COMMISSION ROYALE DES MONUMENTS ET DES SITES  
KONINKLIJKE COMMISSIE VOOR MONUMENTEN EN LANDSCHAPPEN

Objet : BRUXELLES. Hôtel De Ville. Demande de permis unique portant sur le renouvellement de l'éclairage intérieur des pièces d'apparat du premier étage.

### Avis conforme de la CRMS

*Photo de la salle gothique s.d. (entre 1880 et 1895), montrant la présence des sun burners fixés au plafond complétés de lustres*

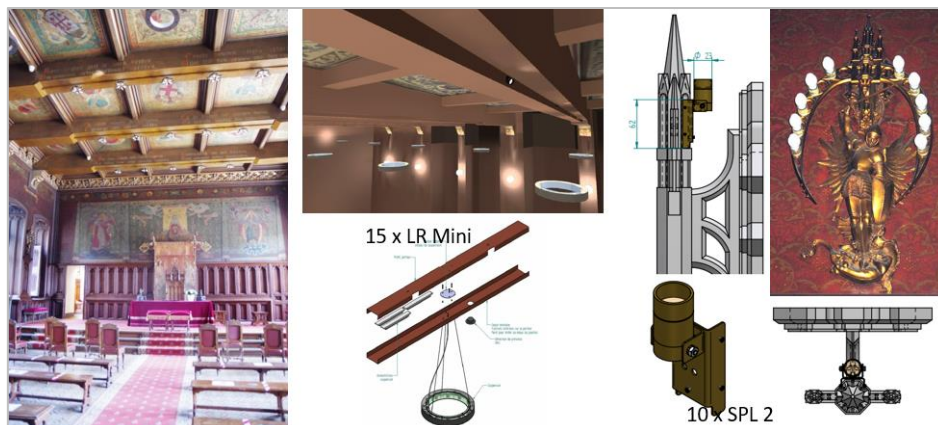
En préambule, la CRMS rappelle que les résultats du test d'éclairage effectué dans la salle gothique en novembre dernier étaient peu concluants : l'éclairage s'avérait peu homogène (taches de lumière au sol) et par endroit trop dramatique (éclairage en contre-jour de la balustrade à motif de trèfles) ou inadéquat (ombres portées sur certaines sculptures).

Le concept d'éclairage n'ayant quasi pas évolué par rapport aux éclairages test et les problèmes constatés à cette occasion n'ayant pas été résolus, la Commission ne peut approuver l'éclairage de la salle gothique tel qu'envisagé dans la présente demande. Elle demande de réétudier les principes mêmes de l'intervention selon les recommandations suivantes.

Dans le présent projet, l'implantation des suspensions et des spots fixés au plafond s'inspire de celle des *sun burners* (dispositifs d'éclairage au gaz) installés en 1873. Les photographies anciennes<sup>2</sup> renseignent cependant également l'éclairage électrique y ayant succédé, à savoir 8 lustres de type « couronne en bronze doré vieil or avec 31 lampes à incandescence » suspendus sous les balustrades de part et d'autre du plafond. Ces lustres ont fonctionné à partir de 1895 jusqu'à leur enlèvement vers 1970.

Pour éviter les effets peu appropriés du concept actuel, la Commission préconise de s'inspirer du concept d'éclairage de 1895, celui-ci permettant un rendu plus homogène que celui de 1873 qui fût d'ailleurs assez vite abandonné. En permettant une meilleure répartition des sources dans l'espace, l'implantation désaxée des suspensions contribuerait probablement à l'homogénéité de la lumière diffusée vers le sol et pourrait éviter ou réduire les mises en lumière trop dramatiques du projet actuel, telles l'éclairage en contre-jour des balustrades ou les linéaires éclairant les plafonds. Cette réorientation du projet ne serait d'ailleurs pas incompatible avec l'installation de certains éclairages d'appoint, comme ceux dirigés vers les tapisseries (proposition apparue satisfaisante lors des tests). À remarquer que l'étude historique ne renseigne pas si les lustres du XIXe siècle ont été conservés, auquel cas, il serait intéressant d'envisager leur restauration et leur remise en place.

En conclusion, considérant que les problèmes soulevés lors des tests demeurent et qu'ils semblent dus aux principes même d'intervention, la CRMS demande de réorienter l'éclairage global de la salle gothique et d'étudier la faisabilité de s'inspirer sur la situation de 1895. Elle demande en outre de préciser l'implantation exacte des différents appareils (comme les « goulottes sur mesure » pour autant qu'elles soient maintenues dans le projet final).

*Cabinet du Bourgmestre et, à droite, son antichambre avec détail de fixation des spots (documents joints à la demande)*

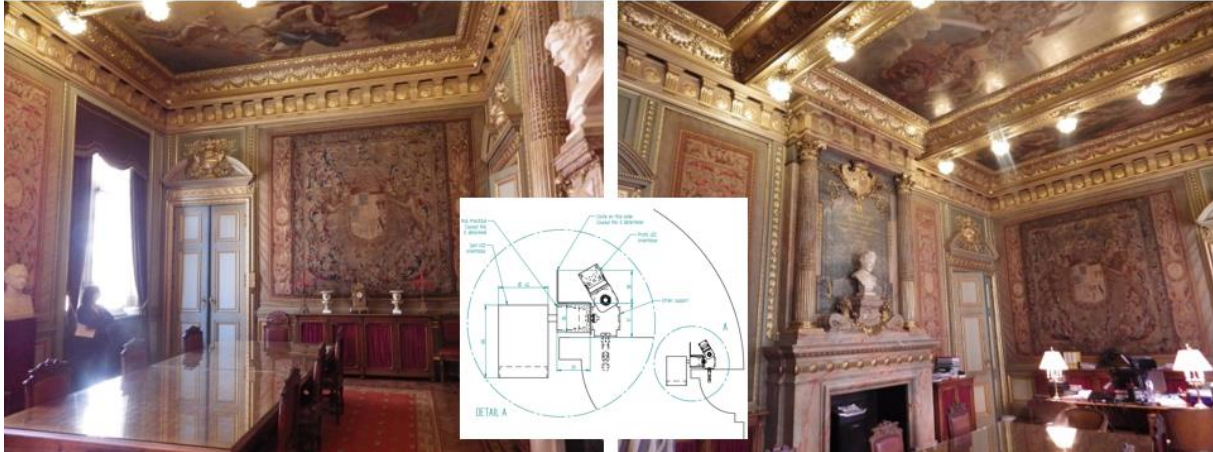
La CRMS souscrit au principe du relampage des lustres ainsi qu'à l'installation de rails, fixés mécaniquement, pour supporter les sources dirigées sur les plans de travail. Elle demande toutefois de ne pas intégrer des dispositifs supplémentaires au lustre de l'antichambre et de supprimer du projet tous les spots dirigés vers les œuvres d'art individuelles. L'éclairage ponctuel de ces œuvres serait en effet peu compatible avec le concept des décors anciens, qui tablait sur une intégration homogène des tableaux dans l'ensemble.

*État actuel de l'escalier d'honneur (photo jointe au dossier)*

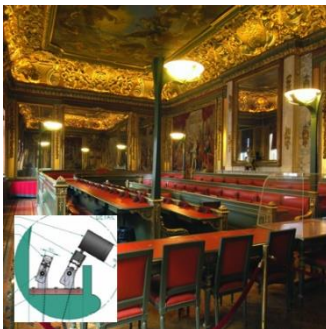
L'escalier d'honneur a été conçu comme un espace de transition depuis l'extérieur vers les espaces de prestige et son aspect relativement sombre participe pleinement à la succession des séquences visuelles. Pour cette raison, la CRMS demande de s'en tenir au principe de l'éclairage historique sans en modifier le concept. Elle demande donc de renoncer aux spots ainsi qu'aux linéaires de led prévus sous le plafond voûté. Le relampage des luminaires existants est approuvé pour autant que le niveau de lumière ne porte atteinte à l'atmosphère existante.
